Fra: noreply@blivhoert.kk.dk
Sendt: 7. september 2012 12:25
Til: TMF-Bydesign
Emne: Høringssvar: Skjolds Plads Metrostationsplads (2012-80799). Afsender: Arne Ziebell Olsen

Fra: Nis Fink
Sendt: 17. september 2012 09:56
Til: Vibeke Cedervall; TMF-Bydesign
Emne: SV: Offentliggørelse af lokalplanforslag "Skjolds Plads og Nørrebro Stations Metrostationsplads", den 25. juni 2012

Vedr. forslag til lokalplan "Skjolds Plads Metrostationsplads"

Vedrørende forslag til lokalplan ved Skjolds Plads Metrostationsplads

Bemærkning / forslag 1

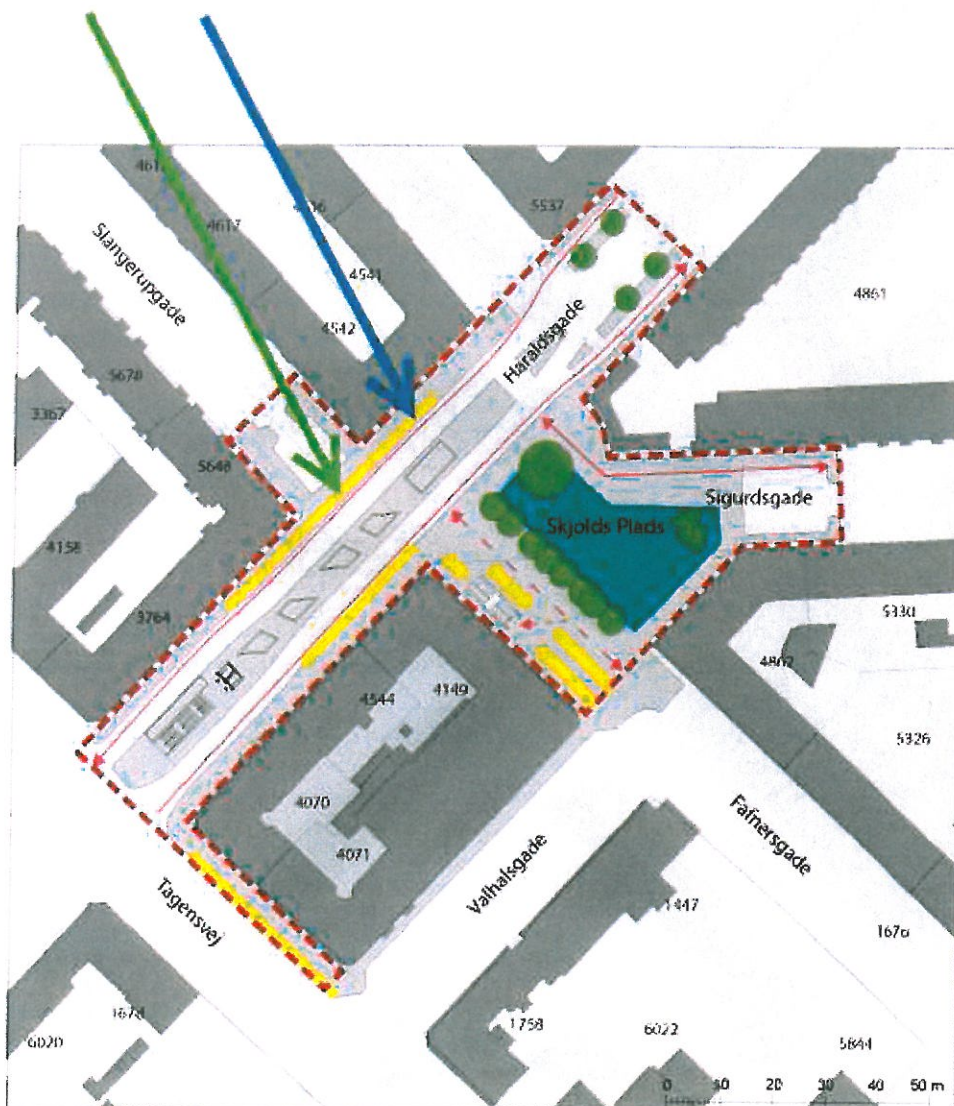
Det fremgår af lokalplansforslaget, at det med grøn cirkel markeret område i billedet nedenfor er en del af forslaget, men det fremgår ikke af forslaget, hvad der skal ske med området. Vi vil derfor henstille til, at dette område reetableres som det var inden metrobyggeriet, eller alternativt, at der udarbejdes et forslag til, hvad der skal ske med området, og at der dernæst kommer en ny offentlig høring.

Ligeledes ønsker vi svar på, om ikke (i det mindste en del af) det markerede område tilhører AB Brynhilde.

Bemærkning / forslag 2

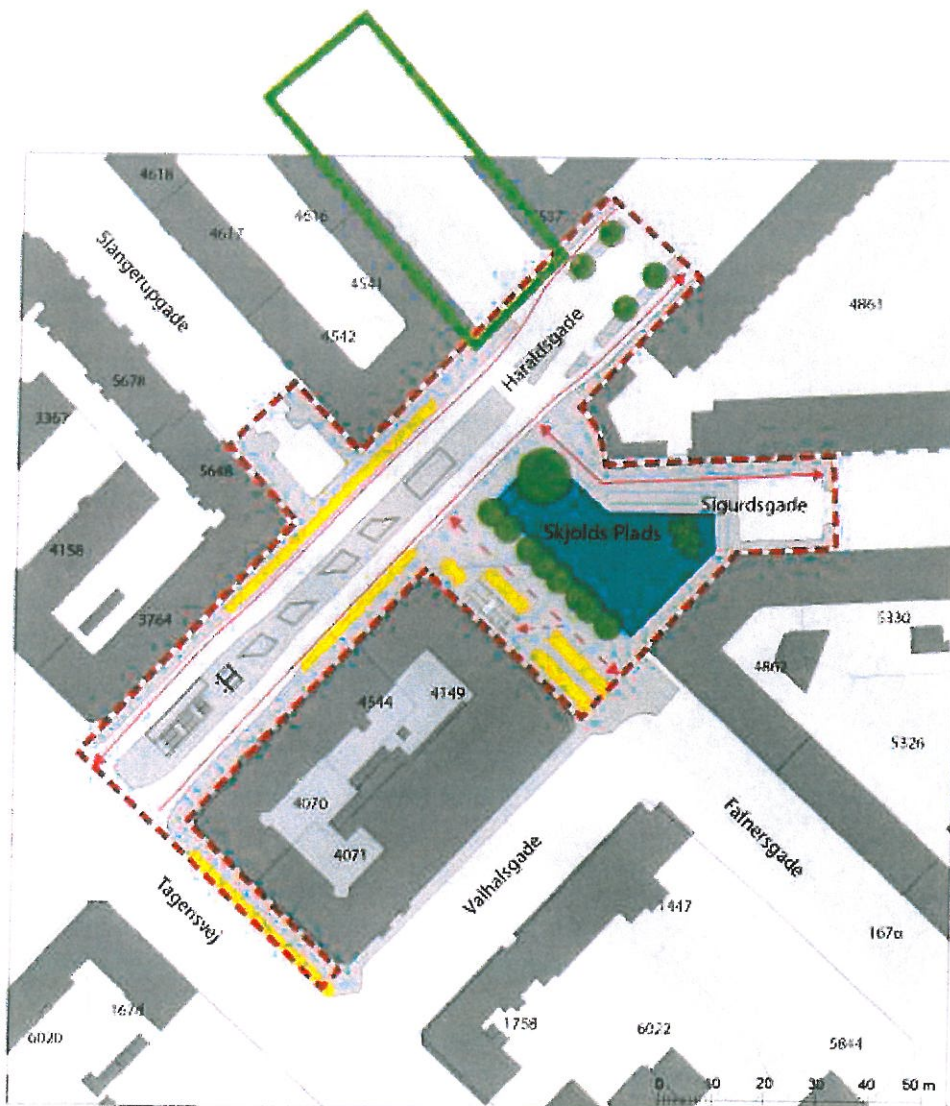
Af lokalplansforslaget fremgår det, at der skal være zone for cykelparkering udfor Slingerupgade, som markeret ved den grønne pil på billedet nedenfor. Hvis planen vedtages i uændret form, vil det betyde at en del cyklister fra Slingerupgade, som drejer til højre ad Haraldsgade (i retning mod Tagensvej), uvægerligt vil cykle på fortovet, indtil de kan komme ud på cykelstien. Det samme gælder for cyklister fra Haraldsgade, som vil dreje ned ad Slingerupgade.

Det foreslås derfor, at der etableres et hul i cykelparkeringen ved den grønne pil, således at cyklister har mulighed for at komme fra Haraldsgade til Slingerupgade og omvendt uden at cykle på fortovene.

For at lette adgangen til Skjolds Plads for fodgængere fra Haraldsgade 7, samt Slingerupgade, foreslås at zonen for cykelparkering forkortes, således at den ikke strækker sig længere end stationselementet, og derved stopper ved den blå pil.
